Nr.	Gebietskörperschaft / Institution / Privateinwender	Seitenzahl
305	5 Eigentümer Schornsheim	276
204	6 Windenergieunternehmen	222 - 223
309	Aero-Club Rhein-Nahe	283
206	ALTUS renewables GmbH	245 - 252
40	Amprion GmbH	42
203	BayWa r.e.	200 - 221
57	BUND	48
78	Bundesverband Keramische Rohstoffe und Industrieminerale e.V.	62
102_2	BÜNDNIS 90/ DIE GRÜNEN Langenlonsheim	132
302	Casino Windesheim	271 - 272
41	Creos	43 - 45
42	DB AG	46
12	DFS	4
11	EBA	4
201	Eurowind	187
21_2	Fachbereich Praktische Denkmalpflege Geschäftsstelle	16
8	Fernstraßen-Bundesamt	1 - 3
32b	Forstamt Boppard	38 - 40
32	Forstamt Soonwald	36 - 37
205	GAIA	224 - 244
200	Geres Meckenbach	143 - 151
206_1	Grundstücksverwaltungsgesellschaft NN	253 - 254
80	Industrieverband Steine und Erden e.V. Neustadt/Weistraße	64
207	JUWI	255 - 265
306	Klimabewegung Mainz	277 - 278
96	Kreisverwaltung Alzey-Worms	78 - 81
25	LBM Bad Kreuznach	25
27	LBM Luftverkehr	26 - 32

Nr.	Gebietskörperschaft / Institution / Privateinwender	Datum	Inhalt der Stellungnahme	Vorrang-gebiets-nummer	Kommentierung seitens der Geschäftsstelle / Abwägungsvorschlag
			Folgende Stellen haben eine Stellungnahme abgegeben, die entweder keine abwägungsrelevanten

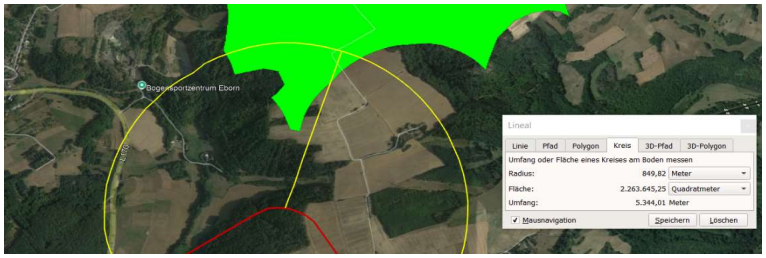
27	LBM Luftverkehr_3	03.04.2025	Hoppstädten-Weiersbach: Die mit gelbem Kreis markierte Fläche 53 muss entfernt werden (Abstand von 850 m zur Platzrunde)

53	Potenzialfläche 53: Die Fläche wird um den Bereich innerhalb der Hindernisbegrenzungsfläche verkleinert.

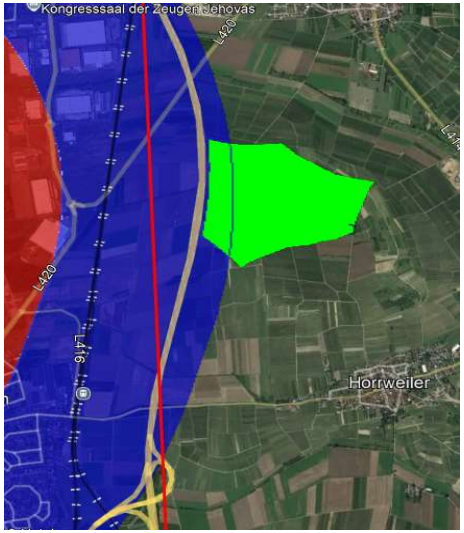
Nr.	Gebietskörperschaft / Institution / Privateinwender	Datum	Inhalt der Stellungnahme	Vorrang-gebiets-nummer	Kommentierung seitens der Geschäftsstelle / Abwägungsvorschlag
27	LBM Luftverkehr_3	03.04.2025	Langenlonsheim: betroffener Teil der Fläche 24 Gensingen (alles was in die obere Übergangsfläche in blau markiert hineinragt, muss entfernt werden)

24	Potenzialfläche 24: Durch die Verkleinerung um den Bereich innerhalb der Hindernisbegrenzungsflächen erreicht die Fläche nicht mehr die Mindestgröße von 50 ha. Hinzu kommt noch, dass die Fläche aufgrund der teilweisen Lage in einem landesweit bedeutsamen Rastgebiet windenergiesenisbler Vogelarten und dem gesetzlich festgelegten Abstand von 900 m zu Wohnbauflächen zusätzlich verkleinert werden müsste. Die Fläche wird nicht weiter betrachtet.

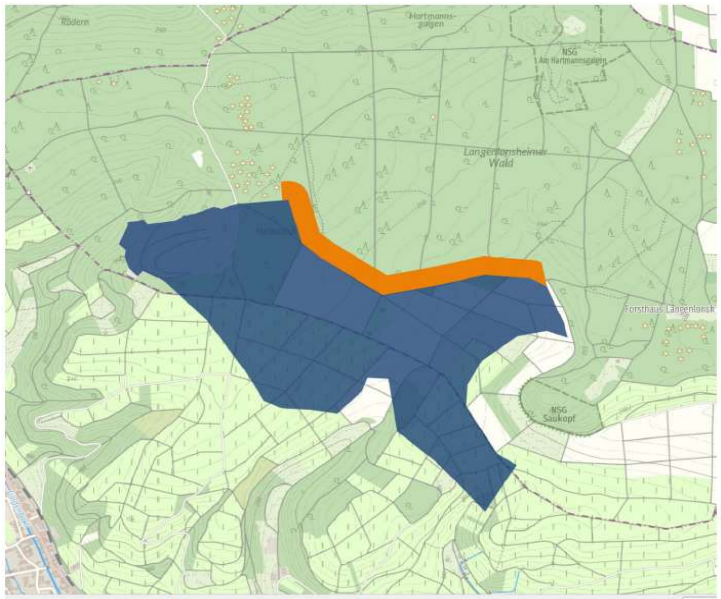
Abb. 2: Auszug Gebietssteckbrief Nr. 25 vorangegangene Offenlage	25	
82	RWE Renewables Deutschland GmbH	24.03.2025	Wir begrüßen grundsätzlich den aktuellen Zuschnitt des geplanten Wind-Vorranggebiets Nr. 25 (s. Abb.1) und schlagen darüber hinaus vor, die Fläche im nördlichen Bereich mo-derat um ca. 80 m, ausgehend von der Waldrandkante, zu erweitern (s. Abb. 3). Diese Erweiterung war bereits in wesentlich größerem Umfang in der ersten Offenlage vorgesehen (s. Abb. 2) und stellt damit keine Neuerung im engeren Sinne dar. Eine solche Anpassung innerhalb der geplanten Vorrangfläche würde den planerischen Handlungsspielraum mit Blick auf die topographischen Gegebenheiten und kommunalen Besitzverhältnisse sinnvoll erweitern. Dadurch könnte dem Wunsch der Ortsgemeinde Langenlonsheim entsprochen werden, vorrangig Flurstücke der Kommune mit Windenergieanlagen (WEA) zu beplanen, um eine solidarische Verteilung der Pachteinnahmen aus der Windenergie zu ge-währleisten. Zusätzlich könnte das Hineinrücken der WEA in den Forst die Sichtbarkeit der einzelnen WEA-Standorte dahingehend optimieren, dass sie weniger aus den umliegenden Ortschaften einsehbar sind. Artenschutzrechtliche Belange, insbesondere in Bezug auf den windkraftsensiblen Rotmilan und die Bechsteinfledermaus, werden im Genehmigungsverfahren sorgfältig geprüft.	25	Die derzeitige Gebietsabgrenzung ist in sich schlüssig, da es den Langenlonsheimer Wald mit Ausnahme eines kleinen Stücks östlich der Deponie weitgehend ausspart. Da Eingriffe in den Wald immer mit Rodungen verbunden sind und es sich hierbei um ein Vorranggebiet Wald und Forstwirtschaft handelt, erscheint eine Erweiterung um einen 80 m breiten Saum nicht plausibel. Eigentumsverhältnisse spielen auf regionaler Ebene keine Rolle. Ebensowenig können Eingriffe in den Wald damit begründet werden Anwohnern den Anblick der Anlagen zu ersparen. Teile des Waldes sind Habitatpotenziale für die Fledermaus. Infolge von § 6 WindBG bzw. der noch ausstehenden gesetzlichen Umsetzung der RED-III-Richtlinie sind artenschutzrechtliche Prüfungen bei ausgewiesenen Windenergiegebieten nicht mehr vorgeschrieben, sofern diese die Voraussetzungen für ein Beschleunigungsgebiet erfüllen.

*Abb. 3: Vorschlag Vorranggebiet Windenergie zu Gebietssteckbrief 25* Flächenkulisse der Windenergie Vorranggebiete aus aktueller Offenlage Vorschlag für zusätzlich auszuweisende Flächen	25	
82	RWE Renewables Deutschland GmbH	24.03.2025	Gebietssteckbrief 34 – Bad Sobernheim Pferdsfeld / Bad Sobernheim / Nußbaum / Monzingen / Bockenau / Waldböckelheim Wirksamer Flächennutzungsplan: Die ausgewiesene Fläche des Flächennutzungsplans der Verbandsgemeinde deckt sich nicht vollständig mit dem Vorranggebiet des Gebietssteckbriefes 34 aus der aktuellen Offenlage des Regionalen Raumordnungsplans. Es ist geboten, auf Ebene der Regionalplanung bestehende Festlegungen auf kommunaler Ebene zu berücksichtigen. Bereits bestehende Konzentrationszonenplanungen für Windenergieanlagen, die eine raumbedeutsame Planung im Sinne des § 3 Abs. 1 Nr. 6 ROG darstellen, sind in der raumordnerischen Abwägung einzubeziehen. Wir empfehlen daher erneut, das Sondergebiet Windenergie aus dem Flächennutzungsplan der Verbandsgemeinde Nahe-Glan als Vorrangfläche für Windenergie vollumfänglich zu berücksichtigen.	34	Eine Anpassung an den rechtswirksamen FNP der VG Nahe-Glan erfolgt insoweit, wie die Flächen den Kriterien der Planungsgemeinschfat enstprechen, d.h. die Flächen dürfen nicht in Ausschlussgebiete hineinragen. Der überwiegende Teil der orangenen Flächen kann daher übernommen werden.

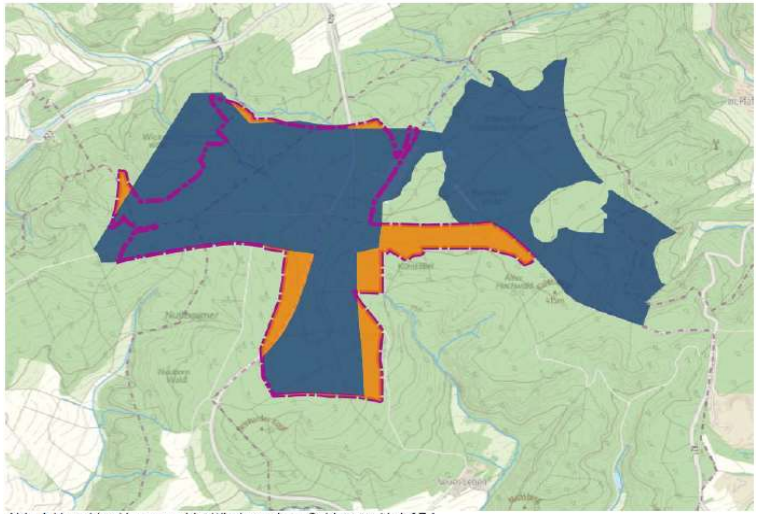
*Abb. 4: Vorschlag Vorranggebiet Windenergie zu Gebietssteckbrief 34* Flächenkulisse der Windenergie Vorranggebiete aus aktueller Offenlage Vorschlag für zusätzlich auszuweisende Flächen Sondergebiet Windenergie aus Flächennutzungsplan	34	
82	RWE Renewables Deutschland GmbH	24.03.2025	C. Zusammenfassung Die RWE Renewables Deutschland GmbH begrüßt in weiten Teilen die Flächenkulisse der geplanten Vorranggebiete. Lediglich für die Gebietssteckbriefe 25 VG Langenlonsheim-Stromberg und 34 Bad Sobernheim Pferdsfeld / Bad Sobernheim / Nußbaum / Monzingen / Bockenau / Waldböckelheim sehen wir Bedarf einer Anpassung der Flächenabgrenzung.	25 34	Der Vorschlag bezüglich der Fläche 25 wird nicht aufgegriffen, der Vorschlag bezüglich der Fläche 34 in weiten Teilen.

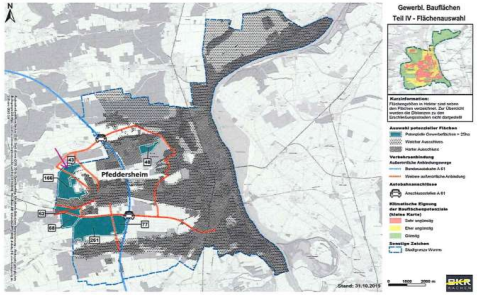
Nr.	Gebietskörperschaft / Institution / Privateinwender	Datum	Inhalt der Stellungnahme	Vorrang-gebiets-nummer	Kommentierung seitens der Geschäftsstelle / Abwägungsvorschlag
96	Kreisverwaltung Alzey-Worms	16.08.2024	Karte 1 Das Vorranggebiet Windenergienutzung Nr. 9 Mörstadt / Worms wird nach Westen erweitert aufgrund konkreten Nutzungsinteresses und geringer Restriktionen. Es erfolgen darüber hinaus geringfügige Anpassungen an die Abgrenzung des Einheitlichen Regionalplans Rhein-Neckar. Karte 2

9

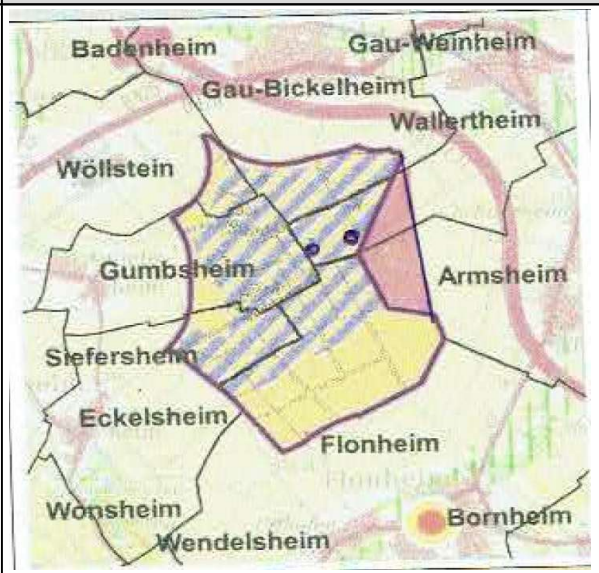
9 10	
98_1	OG Wallertheim OG Armsheim	25.03.2025	Die Potentialfläche 20 ist ca. 745 ha groß. Derzeit wird hier der bestehende Windpark aus dem Jahr 2012/2012 repowert. Eine Windkraftanlage befindet sich auf Wallertheimer Gemarkung. In der gegenwärtigen Fortschreibung soll die Fläche nach Süden erweitert werden (Gemarkung Flonheim). Der Ortsgemeinderat Wallertheim schlägt vor, dass die Potentialfläche, wie in der beigefügten Karte eingezeichnet von der nordöstlichen Spitze bis zur neuen angedachten südöstlichen Spitze vergrößert wird. Diese Vergrößerung beinhaltet die Gemarkungen Armsheim und Wallertheim. Als Gründe für diese Erweiterung können die gleichen Gründe aufgeführt werden, wie bei der Erweiterung auf Flonheimer Gemarkung (bessere Auslastung der bereits vorbelasteten Fläche im konfliktarmen Areal). Abschließend die Information, dass über die vorliegende Stellungnahme die Ortsgemeinde Armsheim voraussichtlich am 24.03.2025 eine Entscheidung treffen wird (positiv/negativ oder keine Abgabe eine Stellungnahme). Der Ortsgemeinderat beschließt, dass im Zuge der gegenwärtigen Fortschreibung eine Stellungnahme hinsichtlich der beigefügten Erweiterung der Potentialfläche nach Osten (gem. beigefügten Plan – im Bereich der Gemarkungen Armsheim und Wallertheim) abgegeben wird.	20	In der erneuten Anhörung wurden nur noch die Flächenänderungen zur Anhörung gebracht, der Flächenvorschlag wurde im Rahmen der ersten Anhörung nicht vorgetragen . Die Fläche Nr. 20 wird daher nicht mehr erweitert, zumal sie mit 745 ha bereits zu den größten Windenergiegebieten in der Region zählt. Die Regionalplanung hat den Auftrag den Flächenbeitragswert zu erfüllen (zunächst 1,7%). Dafür wurden ausreichend Flächen ausgewählt. Es steht den Kommunen frei im Rahmen der Flächennutzungsplanung weitere Flächen für die Windenergie auszuweisen.

20	
100_1	OG Frettenheim	06.03.2025	Die Ortsgemeinde Frettenheim wurde am 10.02.2025 durch Frau Biel von der WiWi-Consult über den Planungsstand der beiden Windparks Gau-Odernheim (grenzt an die Gemarkungen Frettenheim und Hillesheim) und Hillesheim (grenzt an die Gemarkungen Gau-Odernheim und Frettenheim) informiert. Die anwesenden Mitglieder des Ortsvorstandes sowie des Gemeinderats waren überrascht über die Lage der beiden Windparks und, zumindest was den Windpark Gau-Odernheim angeht, über den angegebenen Planungsstand seitens WiWi-Consult. Es wurde unter anderem dargestellt, dass mit einem Baubeginn in 2026 und einer Inbetriebnahme in 2028 geplant wird. Generell hat die Gemeinde Frettenheim nichts gegen Windparks und Windkraft, aber nach dem Kenntnisgewinn aus dem Termin am 10.02.2025 wäre es sinnvoll gewesen, wenn man zumindest den Ortsvorstand zu einem früheren Zeitpunkt eingebunden hätte. Leider liegt die Angelegenheit geographisch so ungelegen, dass drei Verbandsgemeinden betroffen sind und zwei Landkreise. Die Ortsgemeinde Frettenheim bekommt proaktiv weder Amtsblätter aus der VG Alzey-Land noch aus der VG Rhein-Selz. Auch ist Frettenheim im Hinblick auf die Tageszeitung im Verbreitungsgebiet der Wormser Zeitung und nicht der Allgemeinen Zeitung Alzey. Sollten demnach in diesen Nachrichtenträgern Informationen darüber geflossen sein, besteht nur bedingt direkter Zugang dazu.	17	Die Planungemeinschaft plant kein Windenergiegebiet auf Gemarkung Hillesheim. Der geplante Windpark Gau-Odernheim liegt bereits durch eine Änderung des Flächennutzungsplans der VG Alzey-Land in einem rechtswirksamen Windenergiegebiet. Die Fläche soll nun in weiten Teilen auch in den Regionalplan übernommen werden um eine Anrechnung auf den landesweiten Flächenbeitrag zu ermöglichen. Verantwortlich hierfür ist nicht die Planungsgemeinschaft, sondern die VG Alzey-Land. Im Rahmen der FNP-Änderung erfolgte eine zweimalige Beteiligung der Öffentlichkeit. Wir gehen davon aus, dass zumindest die VG Wonnegau beteiligt wurde.

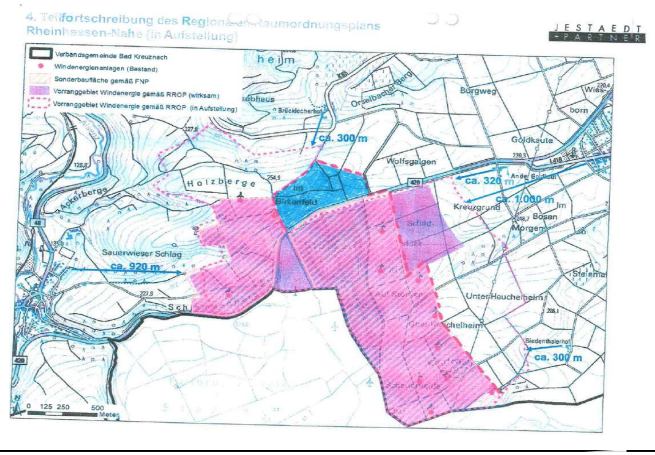
Nr.	Gebietskörperschaft / Institution / Privateinwender	Datum	Inhalt der Stellungnahme	Vorrang-gebiets-nummer	Kommentierung seitens der Geschäftsstelle / Abwägungsvorschlag
116_1	OG Fürfeld	21.01.2025	die Ortsgemeinde Fürfeld hat bereits in der Stellungnahme vom 6.6.2024 bekundet, daß Sie zum Gelingen der Energiewende weiterhin beitragen möchte. Daher wurde die Erweiterung der Vorrängfläche 35 nördl. der B 420 seitens der Ortsgemeinde und der Verbandsgemeinde in den Räten beschlossen, und dies Ihnen mitgeteilt. Der Vorschlag wurde mit Hinweis auf ein Habitatpotential für Fledermäuse von Ihnen abgelehnt. Nun bitten wir Sie nochmals einen Teil dieser Fläche (nur Feldflur, Kein Wald) aufzunehmen, da diese restriktionsfrei ist. Diese Fläche ist in der Anlage 1a bis 11 d ersichtlich. Selbst die Erweiterung laut Anlage 1 d (grün) wäre für uns sehr zielführend.

35	Die Stellungnahme vom 6.6.2024 wurde wegen eines nicht klar gekennzeichneten Lageplans fehlintepretiert. Der Ausschluss - bedingt durch den Artenschutz - bezieht sich nur auf den westlich gelegenen Wald. Die hellgrüne Fläche steht der Windenergie potenziell offen, daher ist eine Erweiterung der Fläche 35 möglich. Der nördlich gelegene, dunkel gekennzeichnete Bereich soll dagegen frei bleiben um die Flederhaushabitate im Wald nicht ringsherum einzukesseln.

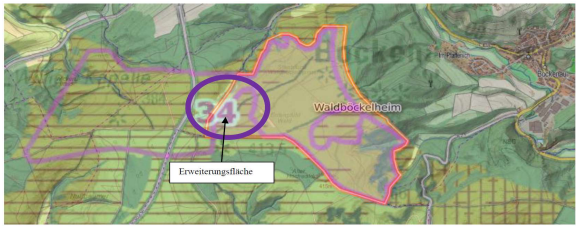
Vor diesem Hintergrund erbitten wir die Erweiterung der Vorranggebietsfläche um den westlichen Bereich der „Sonderbaufläche im Entwurf“ (s. nachfolgende Abbildung, lila Kreis).

34	In der erneuten Anhörung wurden nur noch die Flächenänderungen zur Anhörung gebracht, der Flächenvorschlag wurde im Rahmen der ersten Anhörung nicht vorgetragen. Die Fläche Nr. 34 wird daher nicht mehr erweitert. Die Regionalplanung hat den Auftrag den Flächenbeitragswert zu erfüllen (zunächst 1,7%). Dafür wurden ausreichend Flächen ausgewählt. Es steht den Kommunen frei im Rahmen der Flächennutzungsplanung weitere Flächen für die Windenergie auszuweisen.

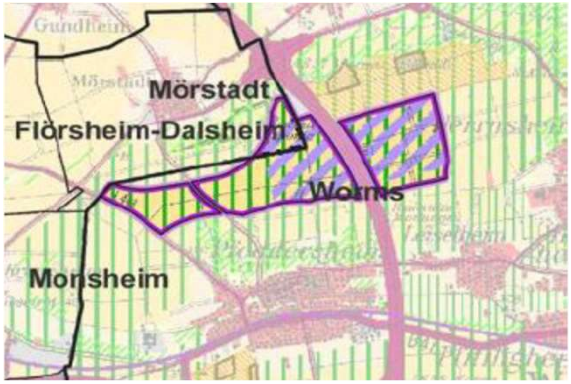
202_1	wiwi consult	13.03.2025	**Potenzialfläche 9 (Mörstadt/ Worms)** Abb. 1: Vorschlag gemäß ROP-Entwurf Lage: Verbandsgemeinde: Stadt Worms, Mörstadt

9	siehe unten

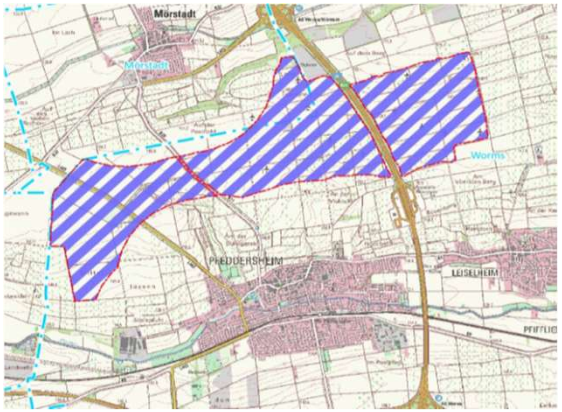
Nr.	Gebietskörperschaft / Institution / Privateinwender	Datum	Inhalt der Stellungnahme	Vorrang-gebiets-nummer	Kommentierung seitens der Geschäftsstelle / Abwägungsvorschlag
202_1	wiwi consult	13.03.2025	Abb. 2: Vorschlag zur Erweiterung der Potenzialfläche Gemeinde: Stadt Worms, Mörstadt

9	siehe unten

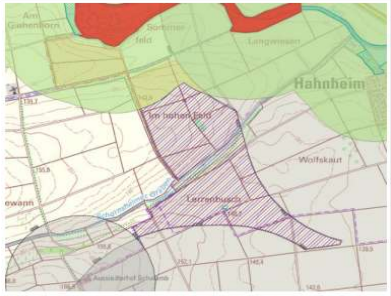
***Abb. 3:** Vorschlagsfläche Hahnheim (lila schraffiert = Vorschlagsfläche; orange schraffiert = darunterliegende Weißfläche „F" in FNP; grün = 500m-Puffer NSG / VSG)* **Ausbaupotenzial** (WEA-Typ: 7 MW; Ø ca. 14,5 Mio. kWh / h) Gesamtgröße der Vorschlagsfläche: ca. 71,5 ha Anzahl/ Leistung: **4 WEA** / ca. 28 MW Energieertrag: ca. **58 Mio. kWh / Jahr** CO_2-Äquivalent: ca. 43.500 Tonnen / Jahr Stromversorgung: ca. 16.500 Haushalte **Lage** Verbandsgemeinde: Rhein-Selz / Landkreis Mainz-Bingen — Ortsgemeinde: Hahnheim + Undenheim **Flächenvorschlag wiwi consult** **Herleitung / Abgrenzung:** Wir halten die Ausweisung der Vorschlagsfläche Hahnheim im Bereich der südlichen Weißfläche „F" des FNPs Rhein-Selz als Vorranggebiet für dringend geboten, da keine regionalplanerischen Gründe entgegenstehen und die Fläche sowohl planerisch als auch politisch gewollt ist. Durch die Ausweisung wäre der Bau von bis zu 4 WEA möglich.		siehe oben

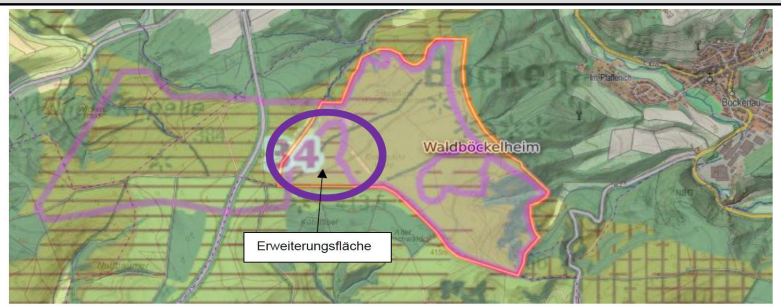
**Fläche Nr. 35** **Altenbamberg / Hochstätten / Fürfeld** Die GAIA mbH erbittet die Erweiterung des Vorranggebiets Windenergie aus dem ROP-Entwurf um die in der nachfolgenden Abbildung blau dargestellten Fläche. Auch die Ortsgemeinde Fürfeld (s. Stellungnahme Nr. 15 vom 06.06.2024) sowie die VG Bad Kreuznach (s. Stellungnahme Nr. 29 vom 06.06.2024), welche bereits in der vorangegangenen Offenlage eine Stellungnahme abgegeben haben, sprechen sich für diese Fläche als Vorranggebiet Wind aus.	35	siehe unten
